## [改善箇所説明図]

### 不具合発生箇所

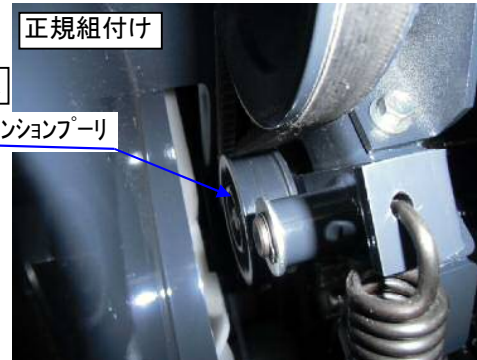
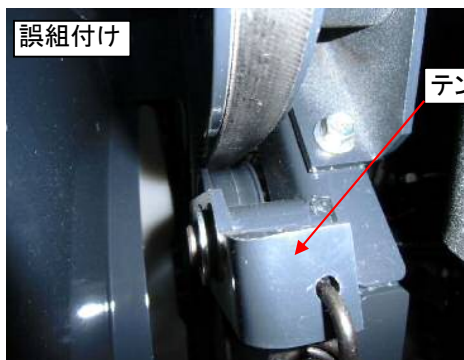
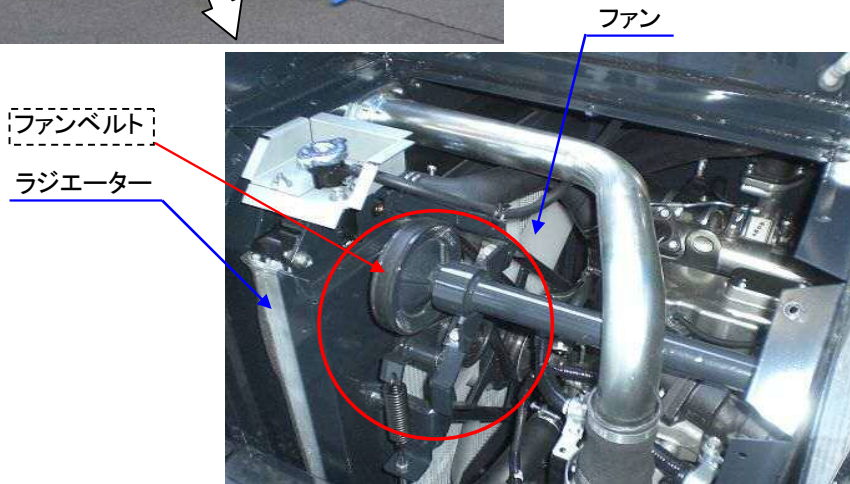
ラジエーター冷却用ファンベルトにおいて、作業指示が不適切なため、テンションアームの組み付け方向を逆に組み付けられたものがある。そのため、そのまま使用を続けると、ファンベルトが損傷したり、テンションブーリから外れ、最悪の場合、エンジンがオーバーヒートに至るおそれがある。

全車両、テンションアームの組み付け方向を点検し、正規の方向に組み替える。また、テンションアームが誤組みされていたものはファンベルトを点検し、損傷がある場合は新品に交換する。

テンションアームに白色ペイントを塗布する。
